東海第二発電所

耐津波設計方針について

〔 津波の二次的な影響評価における漂流物の設定変更
(東海港における浚渫作業船舶の変更) 〕

平成29年10月17日
日本原子力発電株式会社

【図2 浚渫用作業台船構造イメージ】

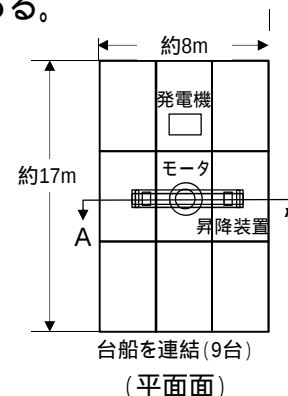
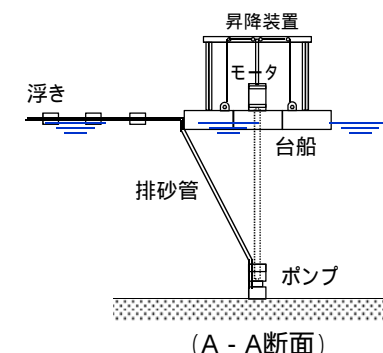
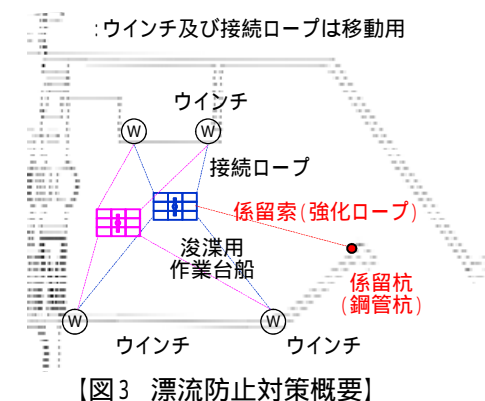
しかし、作業台船の漂流によるリスクを低減する観点から、津波襲来時に緊急退避の実効性が確認されたエンジンを有する浚渫船（グラブ付自航式運搬船²）に変更することにより、発電所の安全性を高めることとする。

これに伴い、作業用台船（約44トン）は、津波の二次的な影響評価における漂流物となる可能性のある施設・設備等の対象外³とする。

なお、施設・設備の設計・評価に用いる漂流物の重量については、保守的な設定となるよう作業台船の重量（約44トン）に基づき設定した50トンのままとする。

2. 緊急退避フロー(水深30mの海域までの緊急退避に要する時間)

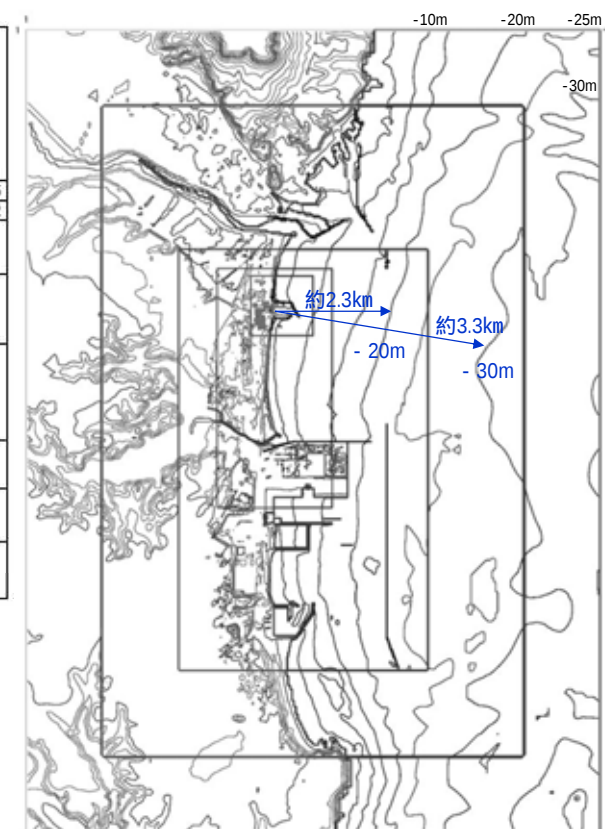
浚渫船(グラブ付自航式運搬船)の津波襲来時の緊急退避の実効性について、船会社による実績等に基づき評価した結果、安全海域(水深30m)までの退避に要する時間は地震発生後約26分(津波警報等受信後23分)であり、緊急退避の実効性を確認した(今後、東海港入港時には、その都度、緊急退避訓練を実施)。
